监理检查记录表

工程名称：措美北控 49.5 兆瓦风力发电项目

编号：17335-JL-JBKXM14-ZL-006

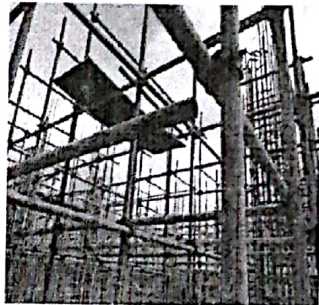
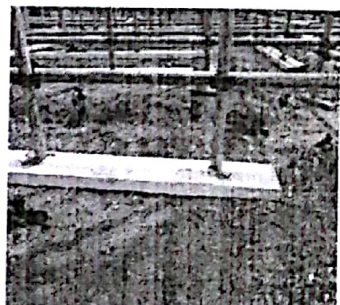
施工单位	中国电建集团贵州工程有限公司	监理单位	常州正衡电力工程监理有限公司
检查时间	2018 年 08 月 30 日	检查地点	升压站综合楼现场
检查类型	☒ 巡视 ☐ 定期 ☐ 专项		
施工及检查情况简述	升压站综合楼一层排架。		
存在问题	1、部分横杆长度不足； 2、部分扫地杆离地高度超过规定的 200mm； 3、垫板部分地方悬空。   		
整改要求	已发出监理通知单 17335-JL-JBKXM8-ZL-009		
检查人	赵永强 毕希	施工项目部 签收人/日期	王雪刚 / 2018年8月31日
整改情况	整改完成 整改负责人：耿晓亮 日期 2018年9月4日		
复查意见	经现场复查问题已整改。 复查人：赵永强 日期 2018.9.4
